Stoelenplan

Vraag en antwoord

Voldoet het stoelenplan aan de gebruiksvoorschriften voor veilig vluchten.

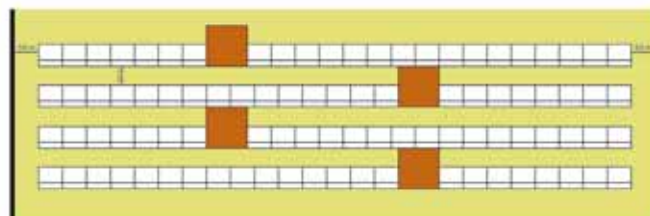
In een kantine worden stoelen opgesteld volgens bijgaande afbeelding. Tussen de stoelen worden tafels geplaatst. De afstand tussen de rijen is 0,47 m en het pad tussen de stoelen en de wanden van de ruimte is 0,6 m breed. Voldoet deze opstelling aan de gebruiksvoorschriften voor veilig vluchten?

Nee.

In artikel 7.13, lid 4, staat dat in de vrije ruimte tussen de rijen geen tafel mag worden geplaatst. Het plaatsen van de tafels leidt ertoe dat de rijen slechts in één richting op een gangpad uitkomen. Op grond van artikel 7.13, lid 5, mag een dergelijke doodlopende rij niet langer zijn dan 8 stoelen.

- Als de tafels worden weggehaald en daarvoor in de plaats stoelen worden geplaatst, voldoen deze rijen wel aan de voorschriften (artikel 7.13, lid 6.b).
- Aangezien er 4 rijen en minder dan 100 zitplaatsen aanwezig zijn in de ruimte, hoeven de stoelen niet aan elkaar gekoppeld of aan de vloer bevestigd te worden (artikel 7.13, lid 2).
